Avis délibéré
de la Mission régionale d'autorité environnementale
Provence-Alpes-Côte d'Azur

**sur le projet de gestion sédimentaire en queue de retenue de
l'Escale : mise à niveau des fonds en aval du seuil de Salignac
et création d'un piège à graviers, sur les communes
d'Aubignosc, Peipin, Salignac et Vollone (04)**

**N° MRAe
2024APPACA32/3705**

Figure 4: localisation des emprises de travaux (hors circulations). Source : étude d'impact.

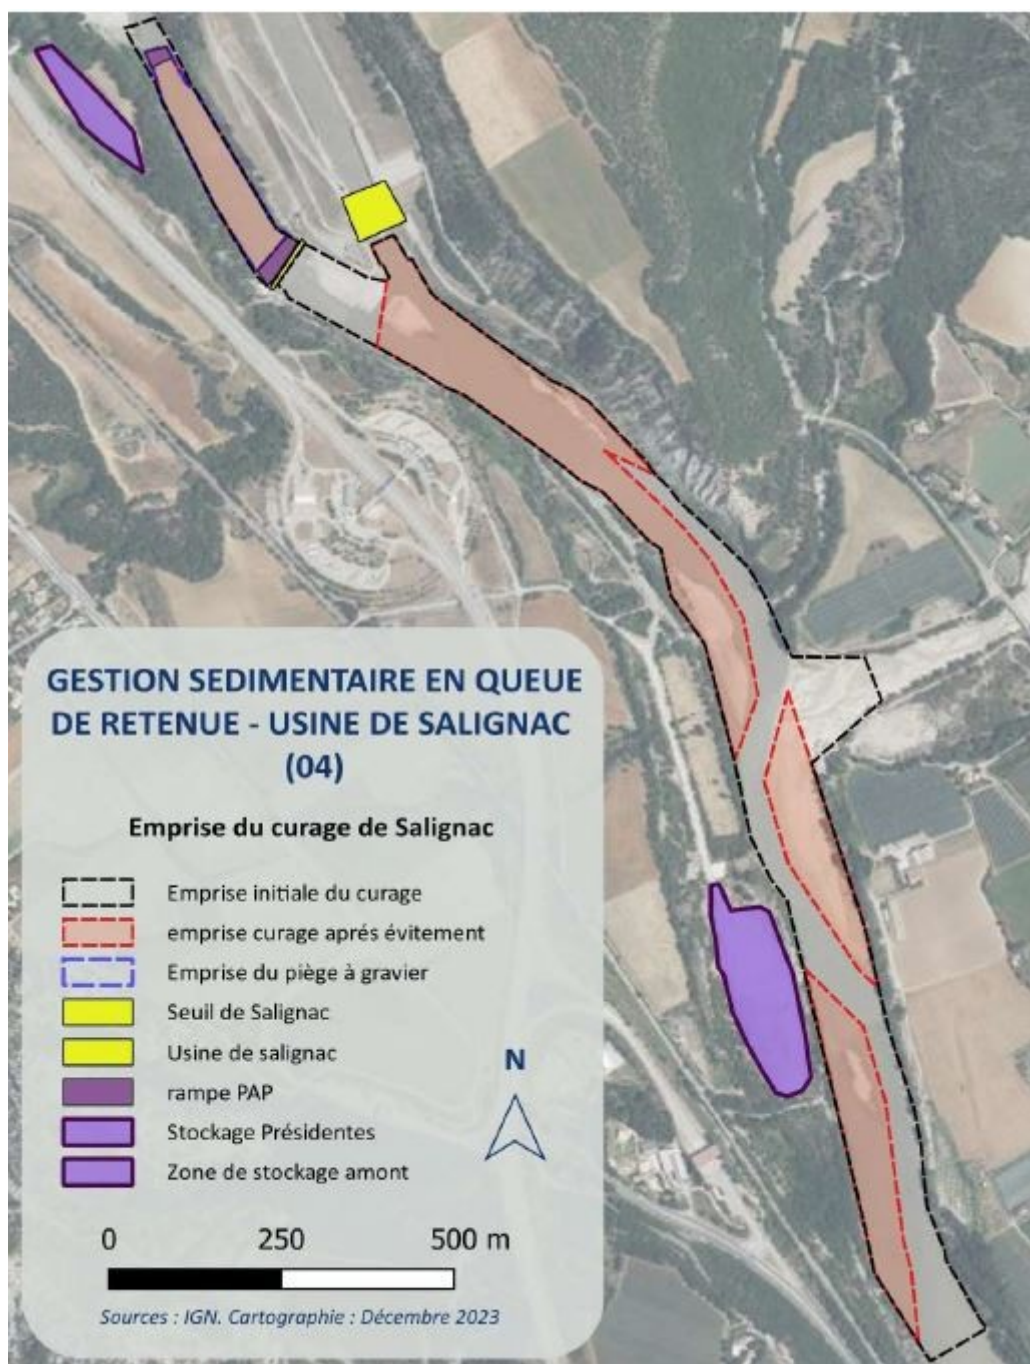
Les matériaux extraits suite aux opérations de curage seront stockés temporairement au niveau de la zone de dépôt existante, dite des Présidentes, utilisée lors des précédents curages. Cette zone de dépôt est composée d'une plateforme d'environ 12 000 m². La hauteur du stockage sera d'environ 15 m. Une autre zone de dépôt est envisagée en rive droite amont du seuil de Salagnac, qui accueillera préférentiellement les matériaux issus de la création et des curages d'entretien du piège à graviers.

Le volume total de matériaux extraits est estimé à 510 000 m³ sur la période 2025-2035¹. Selon le dossier, les matériaux seront valorisés par des carrières locales, avec une reprise estimée à environ 30 000 m³ par an (soit un cumul de 300 000 m³ sur 10 ans). La MRAe observe que le prélèvement valorisé par les carrières représentera 60 % du volume extrait, ce qui invite à s'interroger sur le devenir des 40 % restants.

La MRAe recommande de détailler le devenir des matériaux extraits non réutilisés par les carriers, estimés à un volume de 210 000 m³ au bout de 10 ans.

La MRAe observe qu'à raison d'un rythme annoncé de 30 000 m³ par an en moyenne repris par les carrières et en l'absence de précision sur le devenir de la part non valorisée, une partie des stockages temporaires devrait rester en place, les curages d'entretien contribuant en outre à renouveler le stock.

La MRAe recommande d'analyser les effets de l'implantation des zones de stockage de matériaux extraits au sein du lit moyen de la Durance sur l'aggravation du risque d'inondation.

La thématique du paysage est abordée de manière sommaire dans l'étude d'impact, illustrée de photos non localisées. Les enjeux paysagers appliqués au projet ne sont pas définis. Le dossier indique, sans argumentation ni illustration, que la hauteur du dépôt sera d'environ 15 m et que le stockage des matériaux extraits sera « *peu visible et ne créera pas d'impact paysager supplémentaire par rapport à la situation actuelle* ». La MRAe observe que les travaux initiaux prévus en 2025 représentent à eux seuls 320 000 m³, et que la surface des zones de stockage avoisine 20 000 m², ce qui semble incompatible avec une hauteur maximale de 15 m de haut.

La MRAe recommande d'approfondir l'analyse des enjeux paysagers et d'objectiver l'impact visuel du stockage des matériaux extraits.
